基準不適合発生箇所

改善内容

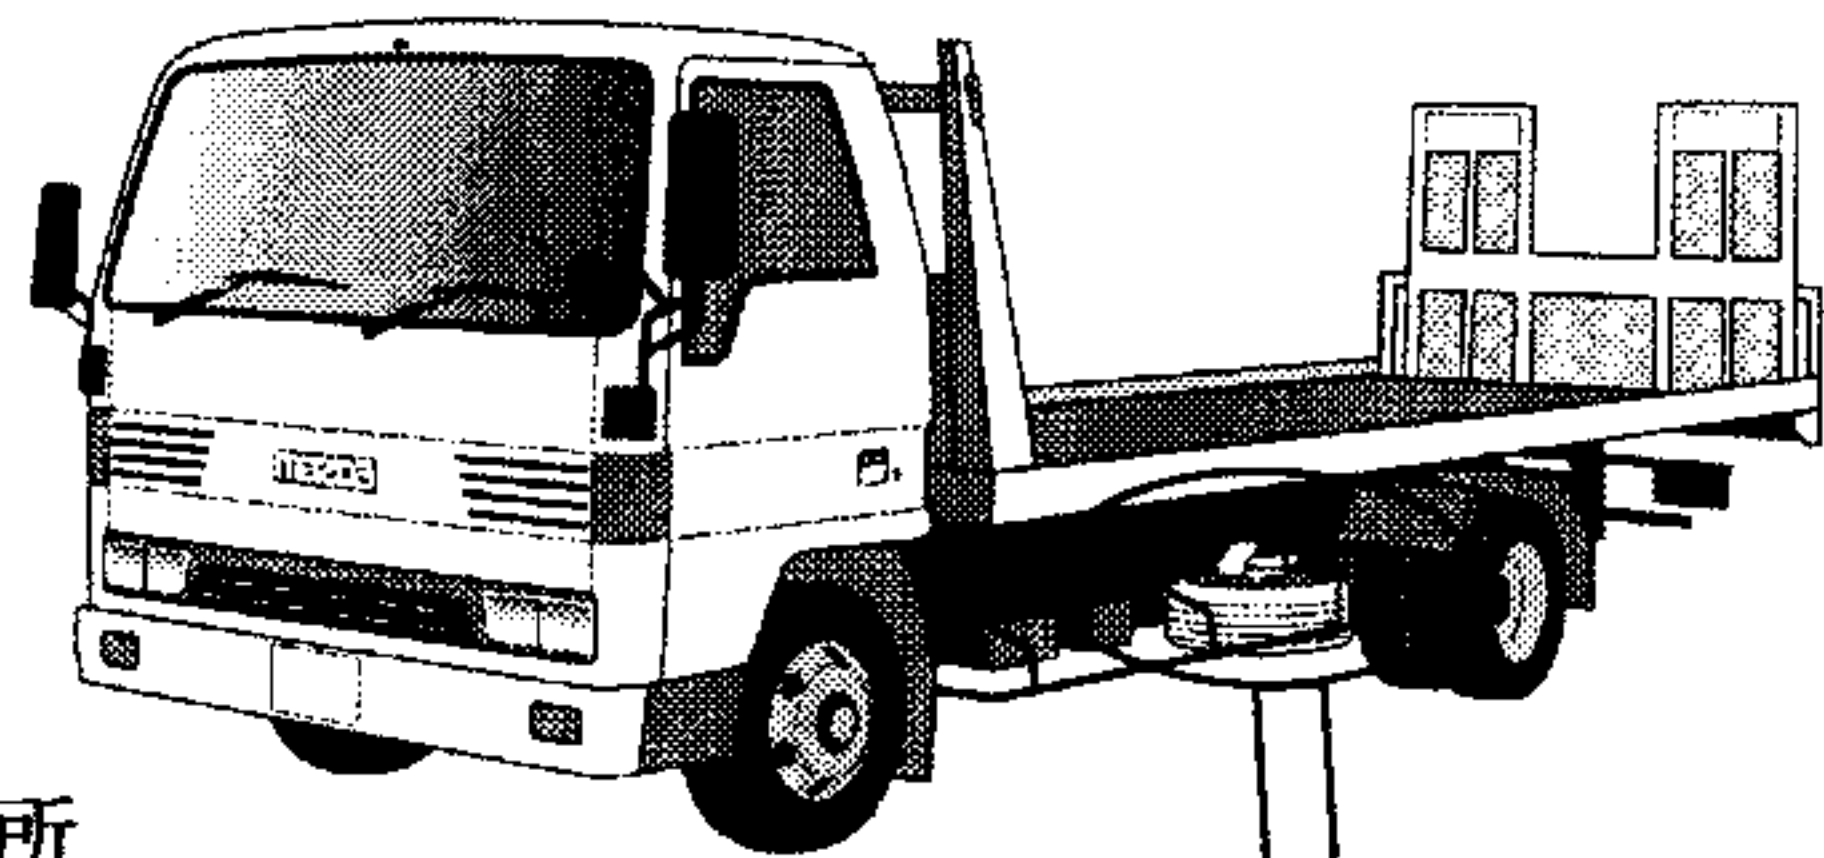
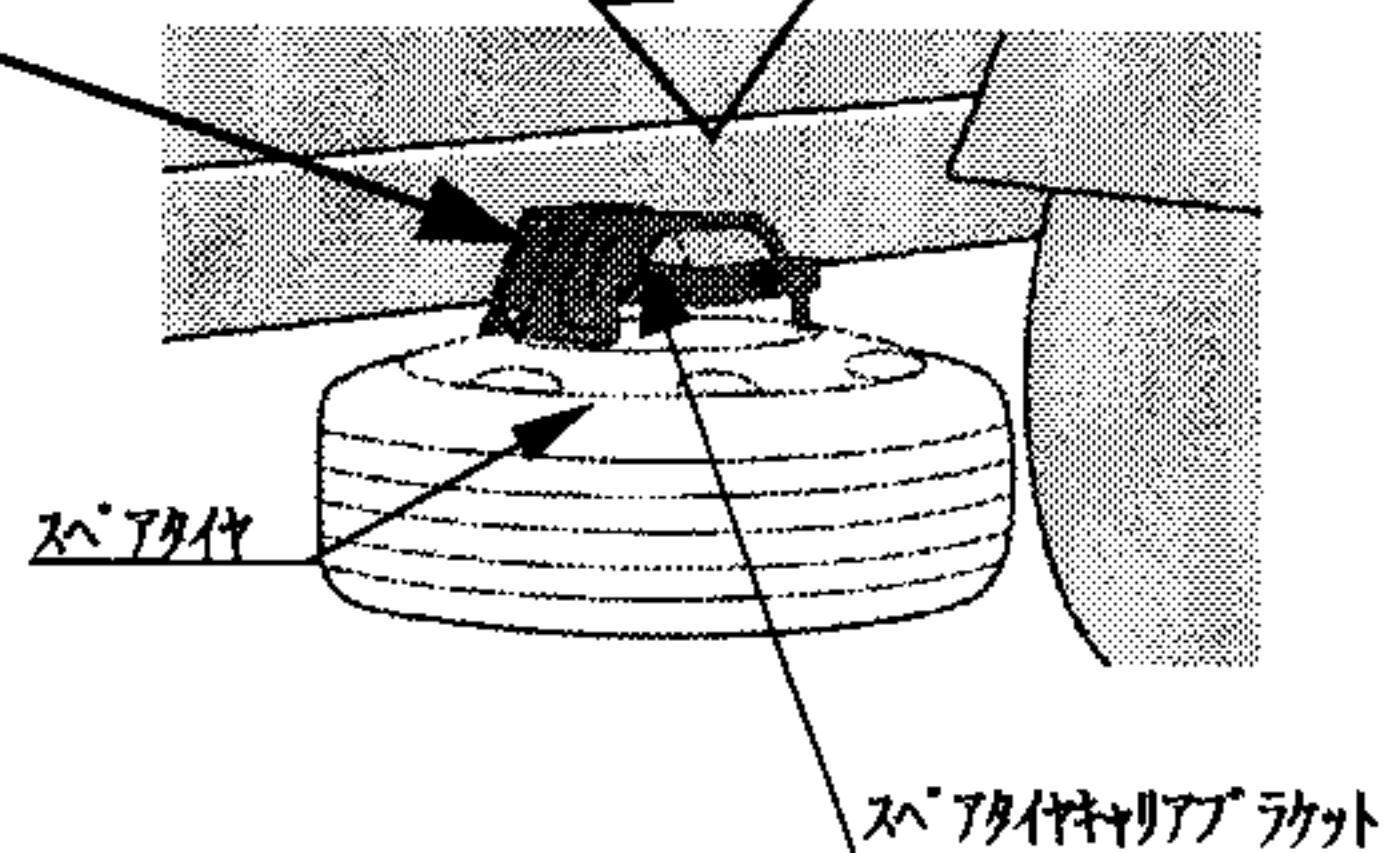
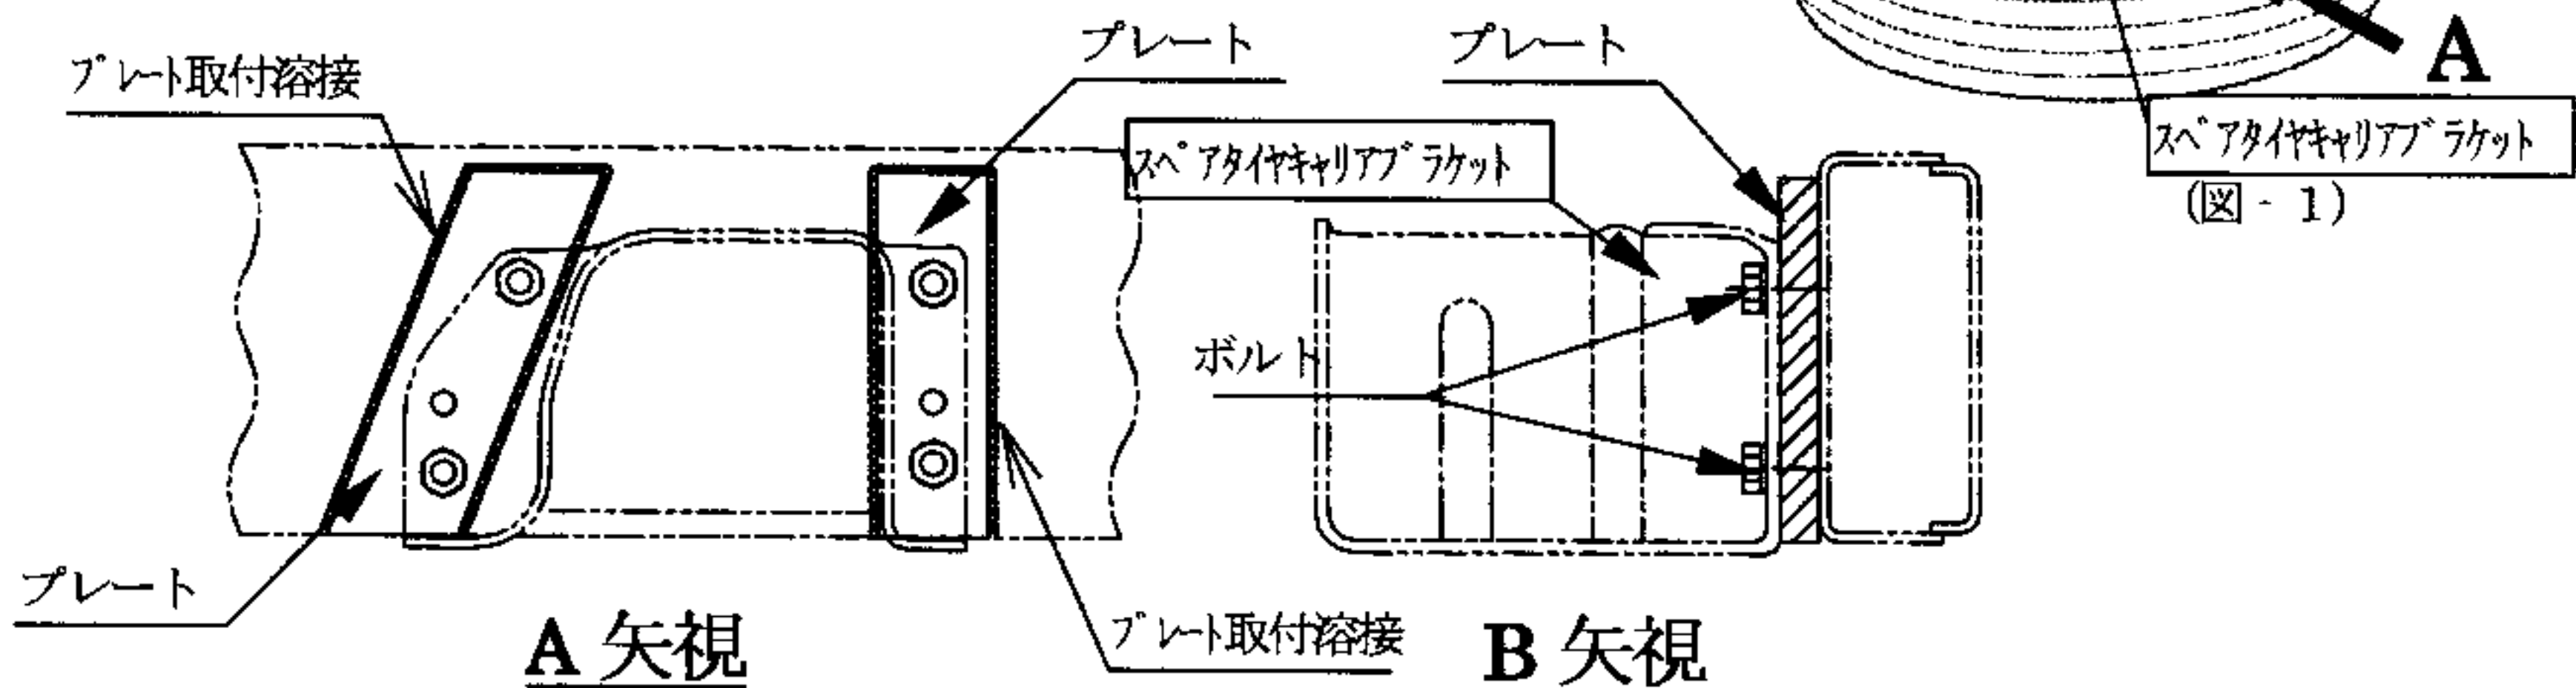
スペアタイヤキャリアブラケットを移設した際の取付け方法が不適切なため、走行中の振動により当該ブラケットに亀裂が生じるものがある。そのため、そのままの状態で使用を続けると、最悪の場合、当該ブラケットが折損してスペアタイヤとともに脱落し、他の交通の安全を妨げるおそれがある。

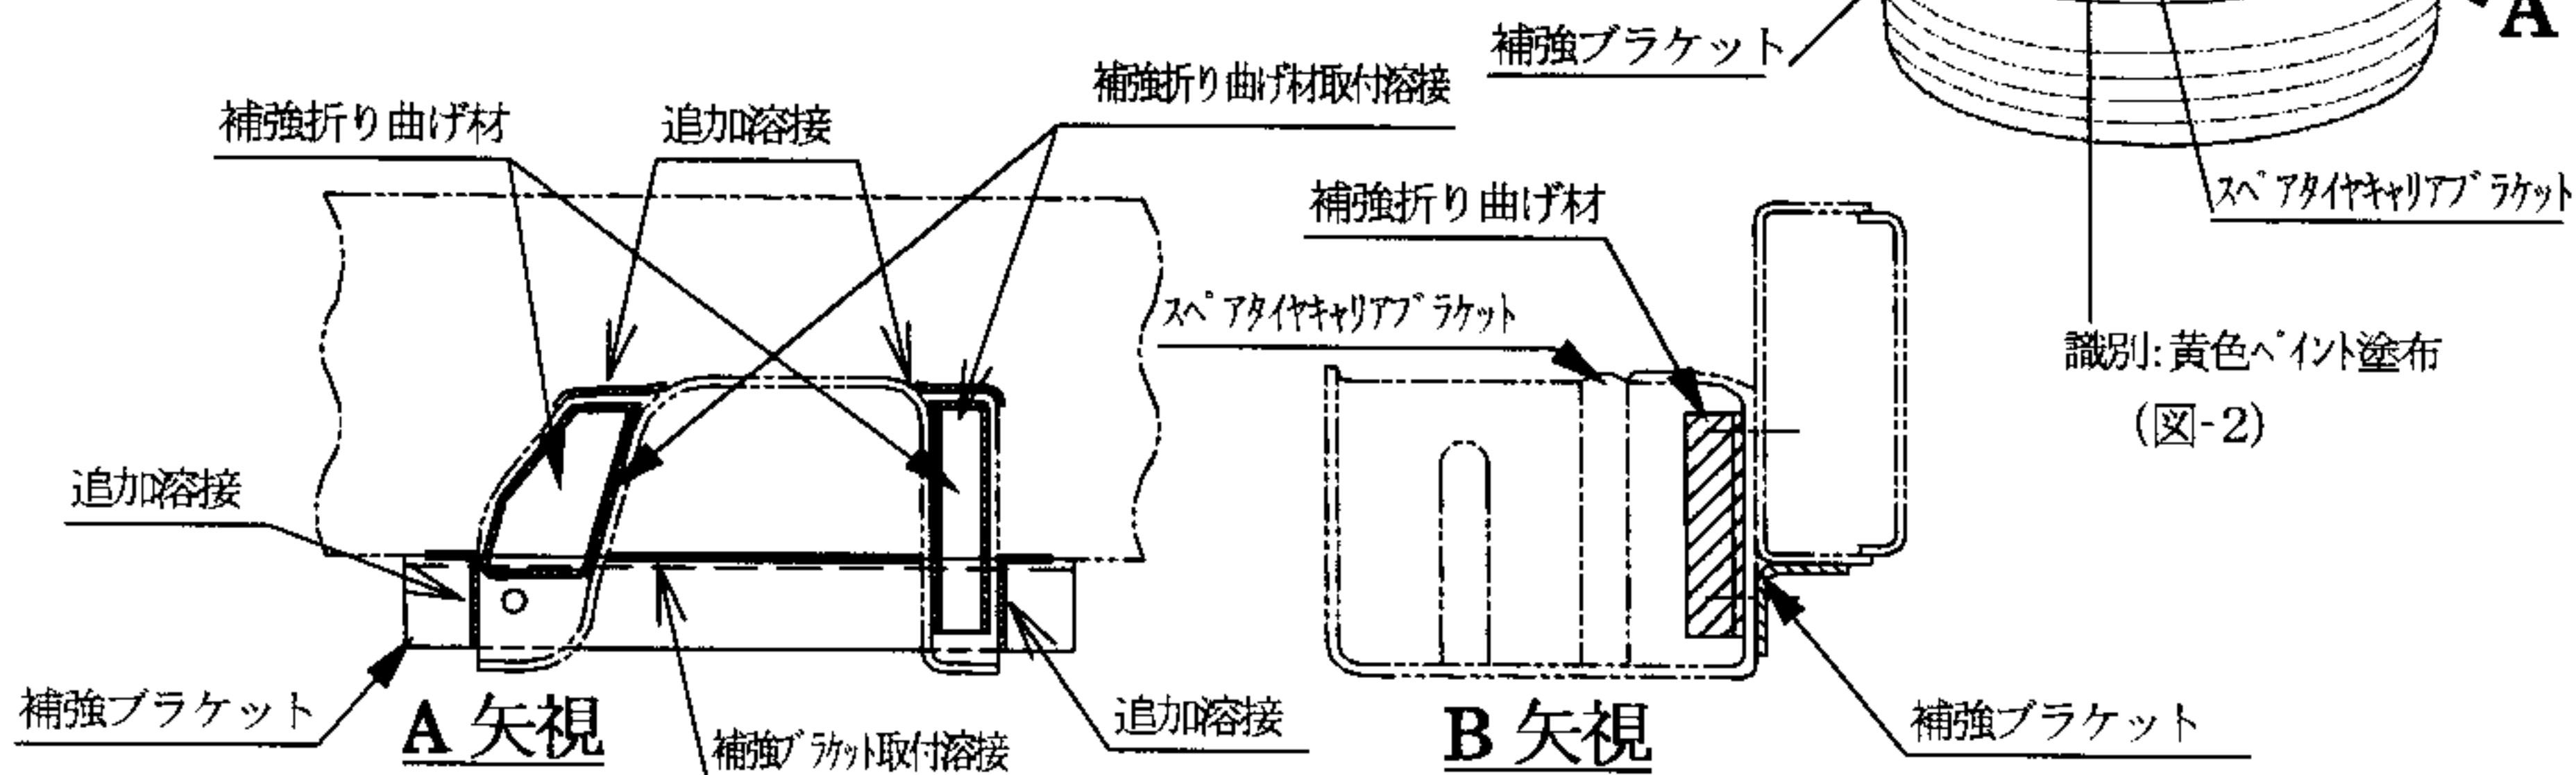
全車両、スペアタイヤキャリアブラケットを点検し、亀裂状態に応じて下記の処置をとる。

- ① 亀裂が当該ブラケットの曲げ部に達している場合は、シャーシフレームにプレートを溶接し、新品のスペアタイヤキャリアブラケットとボルト締結する。(図-1)

- ② 亀裂が当該ブラケットの曲げ部まで達していない場合は、亀裂部を補修溶接し、当該ブラケットを追加溶接するとともに、補強ブラケット及び補強折り曲げ材を溶接で追加する。(図-2)

- ③ 亀裂がない場合は、当該ブラケットを追加溶接するとともに、補強ブラケット及び補強折り曲げ材を溶接で追加する。(図-2)

識別：当該ブラケットに黄色ペイントを塗布する。
